## **Surdimension et Fragmentation**

Projet de Modernisation de la rue Notre-Dame, Montréal

Mémoire déposé dans le cadre de la consultation publique  
30 janvier 2008

par : Philippe Binette

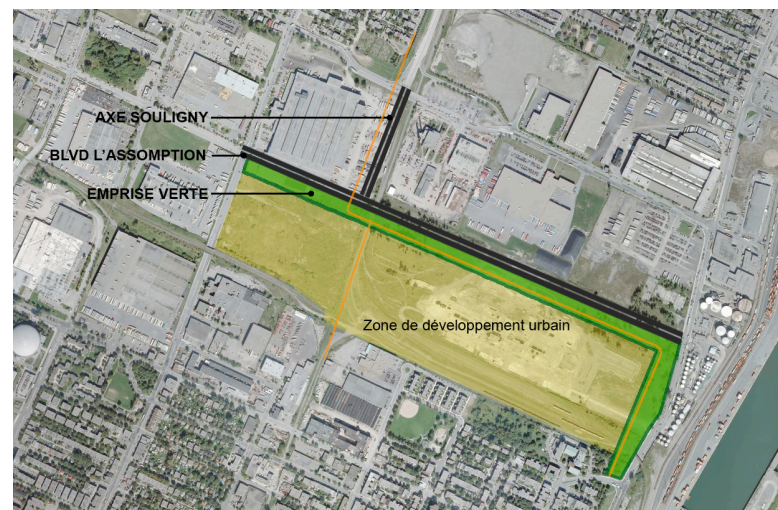
Le plan proposé démontre la poursuite du boulevard L'Assomption jusqu'à la rue Notre-Dame dans une configuration plus autoroutière qu'urbaine. En effet, de par la géométrie des échangeurs, le projet cherche à prioriser la transition entre l'axe Souigny et la rue Notre-Dame. Pour assurer son fonctionnement et sa sécurité, le tronçon routier du boulevard L'Assomption sera donc isolé physiquement du milieu urbain. L'isolement de l'infrastructure routière avec le milieu urbain s'effectue généralement par la réduction au minimum d'intersections entre la trame urbaine et l'autoroute. Bien que la trame urbaine n'est pas encore déterminée sur les terrains à l'ouest du futur boulevard L'Assomption, il serait peu probable que des connections entre les rues est-ouest et le boulevard L'Assomption soient implantées. En effet, un des objectifs principal du projet de modernisation de la rue Notre-Dame vise la réduction du trafic sur les artères internes du quartier. L'aménagement de bretelles donnant accès à la rue Ontario, par exemple, irait à l'encontre de la logique générale du projet.

*Le boulevard de L'Assomption, entre Hochelaga et Notre-Dame, sera donc une section autoroutière, soit une infrastructure majeure de transport. À cette infrastructure majeure doit correspondre un aménagement majeur afin de l'intégrer de façon juste au milieu urbain.*

Le prolongement du boulevard sera effectué sur des terrains en friche permettant ainsi une certaine liberté quant à la largeur de l'emprise de ce tronçon routier majeur. De plus, il est proposé dans les documents que les terrains situés à l'ouest de la nouvelle infrastructure de transport seront consacrés au développement résidentiel afin de contribuer à la revitalisation du quartier Hochelaga-Maisonneuve. L'occasion est donc idéale d'avoir une approche globale de conception afin de ne pas être confiné à un espace trop étroit, ne permettant pas la création d'un milieu urbain de qualité.

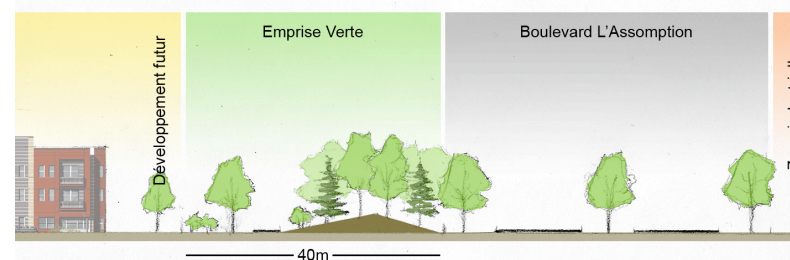
Afin d'intégrer convenablement le prolongement du boulevard L'Assomption au milieu urbain, il est donc primordial d'inclure cette infrastructure dans une emprise majeure. Ainsi, profitant de l'état d'abandon des terrains adjacents, il faudrait ajouter à l'emprise nécessaire à l'aménagement du corridor routier, une emprise verte.

Cette emprise verte, d'une largeur minimale de 40 mètres, sera plantée de façon importante et agira à titre d'isolant entre le corridor routier et le milieu urbain et ce, à plusieurs niveaux. Cette emprise, d'une superficie approximative de 50 000 mètres carrés pourra être considérée comme une mesure de compensation pour l'amélioration de la qualité de l'air devant l'augmentation envisagée de véhicules sur ce tronçon routier. Cette emprise verte jouera également un rôle bénéfique quant à la réduction de l'impact sonore pour les résidents du quartier. Il est également important de considérer que cette emprise plantée est positionnée de façon perpendiculaire par rapport aux vents dominants hivernaux provenant du nord-est et amenant avec eux les embruns salins des corridors routiers.

En plus d'améliorer la qualité du milieu de vie des résidents, l'aménagement de cette emprise verte sera également bénéfique pour l'expérience routière. Il faut se rappeler que sur une plus grande échelle, cette transition entre l'axe de Souigny et la rue Notre-Dame constitue en quelque sorte une porte d'entrée vers le cœur de la Ville de Montréal. Ainsi, ce

Coupe-type, au croisement de l'axe Morgan

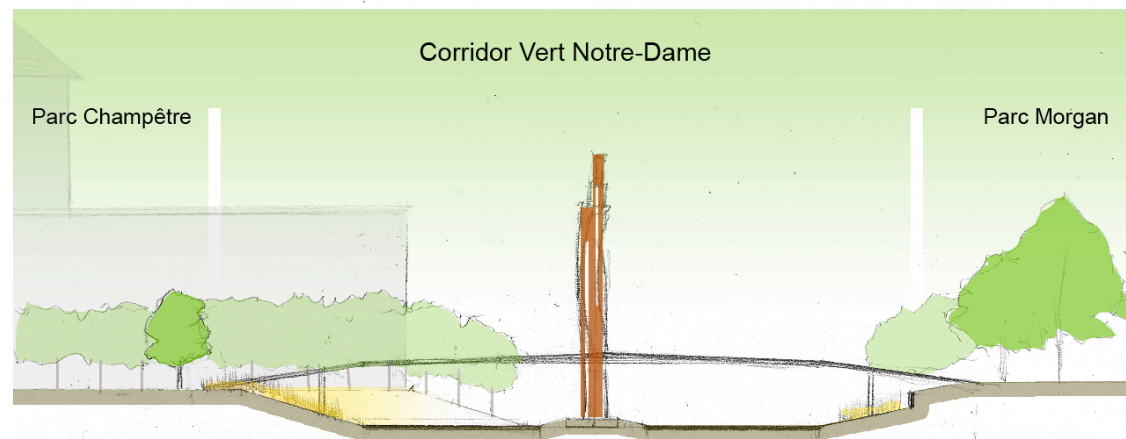
La rue Notre-Dame est, de par son existence, un espace historique. Sa modernisation doit nous mettre en contact avec les espaces que la rue franchit, et non pas en être une négation complète. Le projet proposé par le ministère des Transports et la Ville de Montréal nous fera traverser des

espaces anonymes et artificiels, isolés par un mur anti-bruit de la richesse patrimoniale des quartiers et de leurs lieux les plus significatifs. À titre d'exemple, l'unification des parcs Morgan et Champêtre ne peut se faire par la disparition de la rue Notre-Dame, devenant un tunnel parmi tant d'autres pour l'automobiliste et un parc au-dessous d'une autoroute par les usagers. Les parcs Morgan et Champêtre doivent être intégrés au cadre plus vaste du Corridor Vert Notre-Dame. Ainsi, un aménagement particulier de l'espace pourrait être effectué pour l'intégration du tronçon routier à cet endroit. Pour sa part, la réalisation d'une passerelle architecturale, implantée dans l'axe de l'avenue Morgan connecterait les deux parcs en plus de marquer de façon significative le parcours de la rue Notre-Dame.
